**AVIS RELATIF À LA PROTECTION
CONTRE LES EVENTUELS EFFETS NOCIFS ET NUISANCES
PROVOQUÉS PAR LES RAYONNEMENTS NON IONISANTS
GÉNÉRÉS PAR DES ANTENNES ÉMETTRICES STATIONNAIRES**

Commune : SERAING - Exploitant : ORANGE

Référence exploitant : 648L1_1 / 32648L1_1 / 42648L1_1 / 52648L1_1

Rapport n° 3838 / 2023

Figure 2 : Vue en plan des installations d'antennes dans un rayon de 300 mètres autour de l'installation faisant l'objet de la demande d'avis

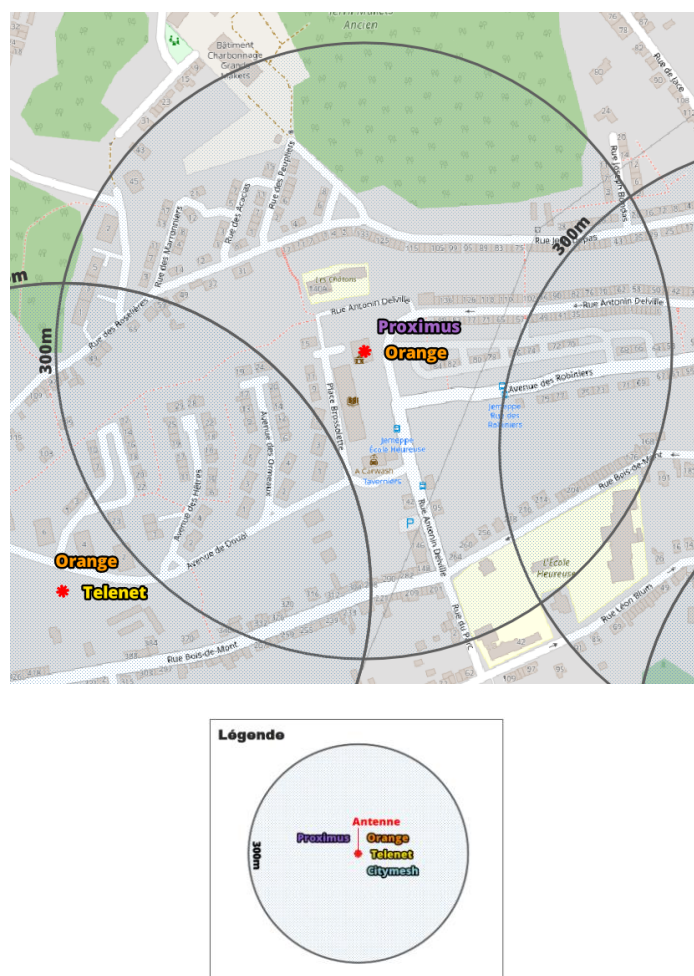
Compte tenu du nombre d'installations localisées dans la figure 2, il apparaît que l'intensité du rayonnement électromagnétique généré, dans les lieux de séjour situés à proximité de l'installation référencée dans le paragraphe 2, par l'ensemble des antennes émettrices stationnaires de l'ensemble des exploitants du même site d'antennes émettrices stationnaires respecte la limite fixée à l'article 4, § 2 du décret.
